重要文化財平櫓下石垣

石垣復旧措置(案)の追加検討【報告】

詳細検討結果(今回報告)

No.2+2.0

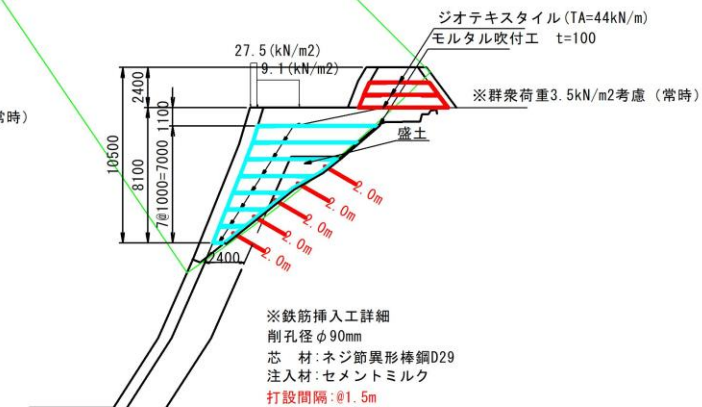
変更点について（青:第2回委員会承認 赤:今回報告）

- ・鉄筋長を最大L=10.0mからL=2.0mに変更
- ・配置間隔についてはNo.2+2.0では@0.75mから@1.50mに変更
- ・ジオテキスタイル前面巻込みにより、築石用受圧板を省略

土質試験による土質定数の見直し

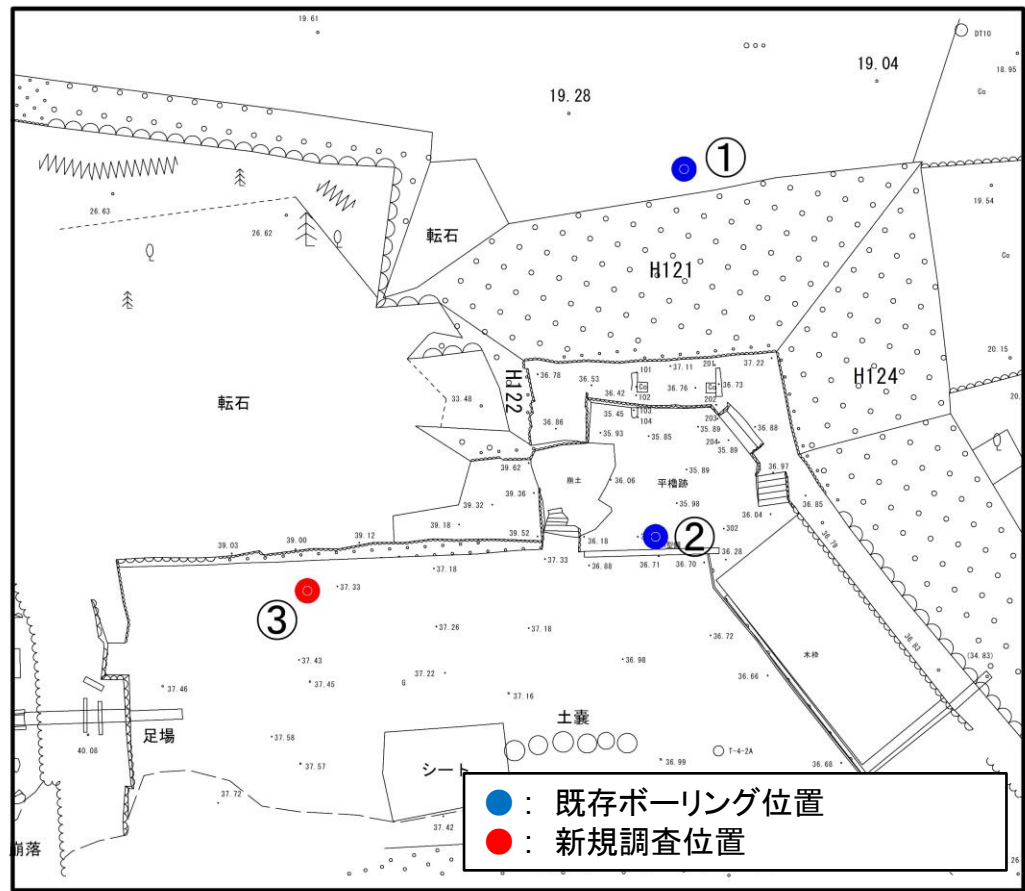
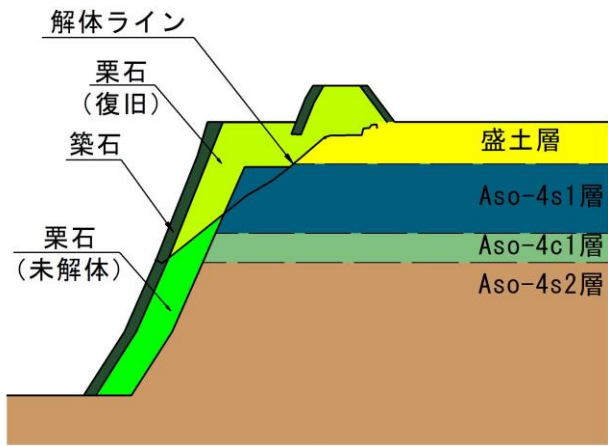
名 称	箇 所	摘 要
既存ボーリング位置	① ② 盛土: H28年3月土質試験	株式会社 中央土木コンサルタント 「平成27 年度熊本城宇土櫓他2 棟耐震基礎診断 に伴う地質調査業務委託 報告書」平成28年3月)
今回調査箇所	③ Aso-4c1: R4年12月土質試験 Aso-4s2: R4年12月土質試験	株式会社 タツミ工業
栗石	R3 10月 大型三軸圧縮試験	石垣解体工事 (前回検討時は安全側を考慮して「擁壁工指針」(35°)を参考 とした。詳細検討にあたり、原位置での測定結果(39.6°)に見 直した)

() 内は前回使用数値

地質名	設計N値	単位体積 重量 γ (N/m^3)	粘着力 c (N/m^2)	せん断 抵抗角 ϕ ($^\circ$)	周面摩擦 抵抗 τ (N/m^2)	備 考
盛土	3	16.6	21.4	17.0	24	今回N値=2だが、既存の調査 位置の方が平櫓に近く、かつ N値の測定が1点のみのた め、 τ は変更なし
Aso-4s1 [盛 土]	3	16.6	21.4	17.0	24	
Aso-4c1	3	17.2 (16.0)	17.8 (18.0)	2.1 0	14	今回N値=0~1だが、粘性土 の $\tau=0.8 \times c$ のため、変更なし
Aso-4s2	15	14.4 (17.0)	11.6 0	37.5 (32.0)	110	今回N値=3~22だが、平均N 値=16のため、 τ は変更なし
栗石 [未解体]	—	12.5	0	39.6 (35.0)	360	砂礫N値=50相当 未解体部分裏込工
栗石 [復 旧]	—	20.0	0	39.6 (35.0)	360	砂礫N値=50相当 解体復旧部分裏込工
築石	—	26.5	0	39.6 (35.0)	800	軟岩相当

ジオテキスタイル巻込みイメージ図

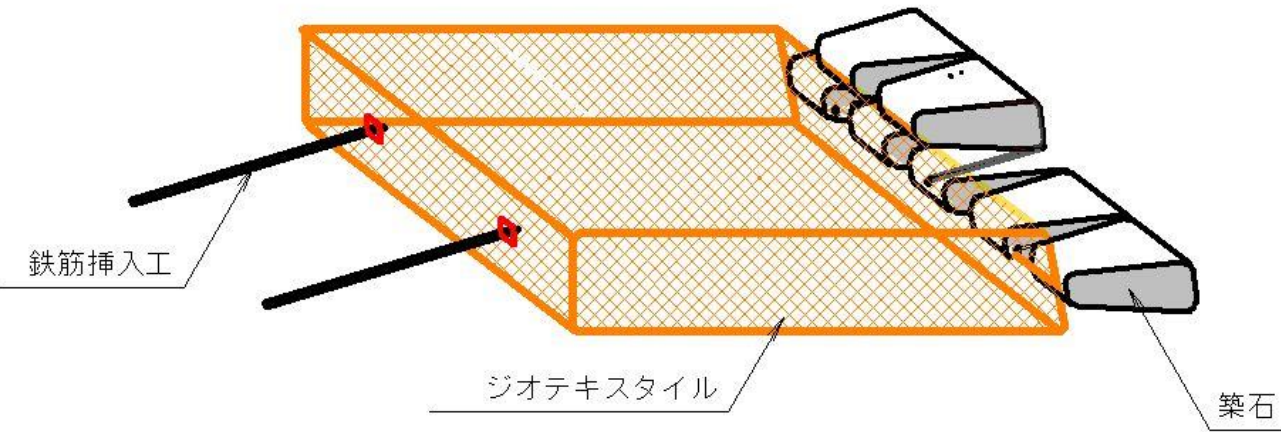
受圧板について

当 初	・重要文化財建造物の土台として、大地震時に築石・栗石が崩落しない
変 更	・平櫓は、原則非公開のため、常時人がいない ・仮に落石した場合、県道への影響はない。一部園路に影響するが、安全対策を設置することで、安全確保が可能 ・また、栗石層が自立できる構造体とすることで、栗石が崩落せず重要文化財建造物の倒壊を防止する

受圧板を省略し、景観を確保

ジオテキスタイル+鉄筋挿入工
落石想定図 (H121)

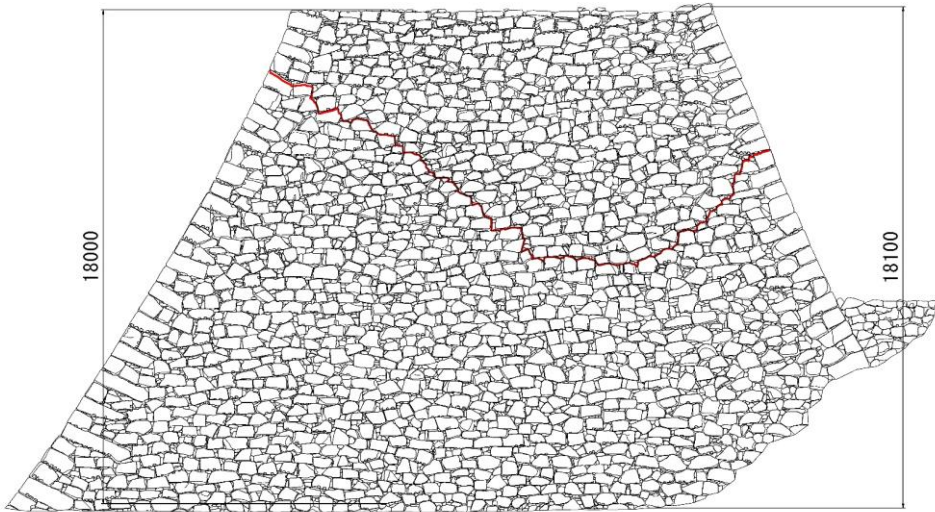
※落石範囲の算出 (石垣高 × 1.5) ⇒ 崩落範囲の調査から
18.00 × 1.5 = 27.00 m
18.10 × 1.5 = 27.15 m
